Prot. n. 1347

Oggetto: *Verifica tecnica della proposta cartografica di ripermetrazione delle aree contigue destinate alla coltivazione della Pietra del Cardoso*

Al Presidente dell'Ente Parco Regionale Alpi Apuane
Giuseppe Nardini

Fig. 6 - La proposta di ripermimetrazione della "Pietra del Cardoso" nei suoi rapporti areali con i Siti di Importanza Comunitaria

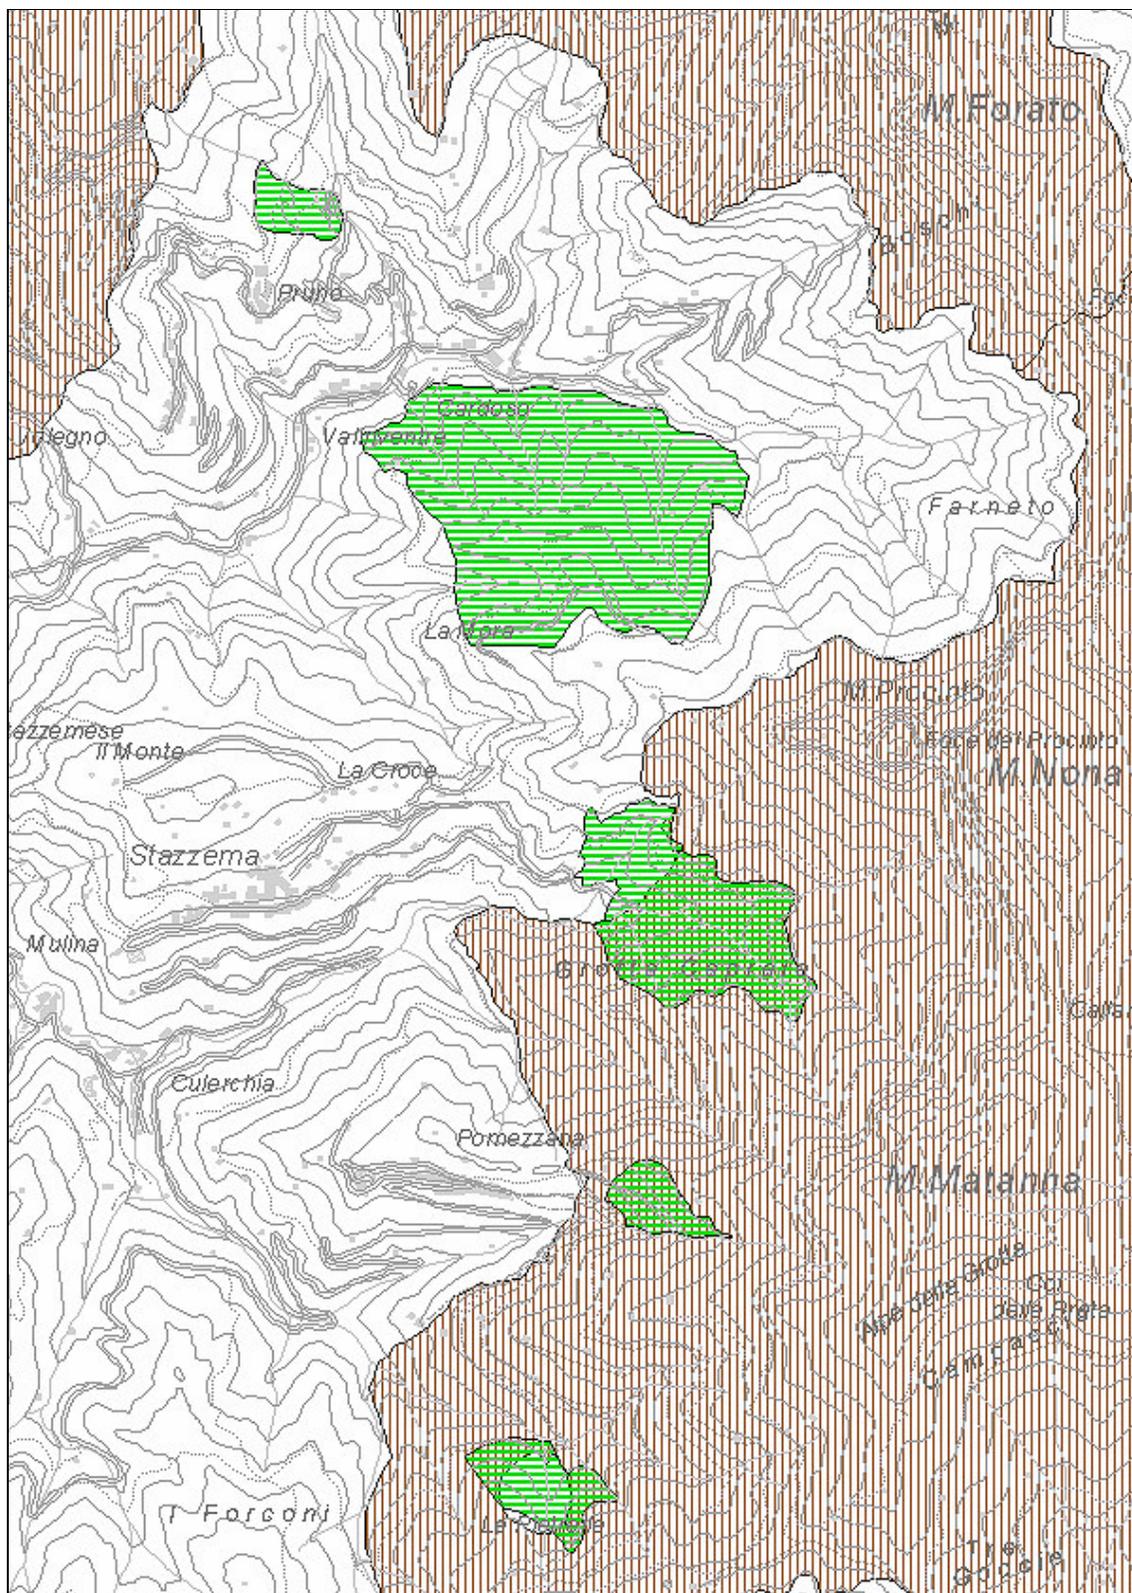
Per quanto riguarda i S.I.C., si rileva come l'area "Ficaio[-Filucchia]" si sovrapponga per gran parte del nuovo sviluppo, in direzione est e sud, con il S.I.R. (ex L.R. n. 56/'00) n. 20 "M. Croce-M. Matanna" (IT5120012). Totale è invece la sovrapposizione con lo stesso S.I.C. per l'area "Le Buche-Carpineto", mentre "La Ratta" propone incidenza significativa ad est e ad ovest, rispetto alla sua porzione centrale, libera invece da vincoli (cfr. fig. 6).

Il criterio d) è rispettato nella sua sostanza, nonostante alcune criticità riguardo ai S.I.C., da risolversi con compensazioni.
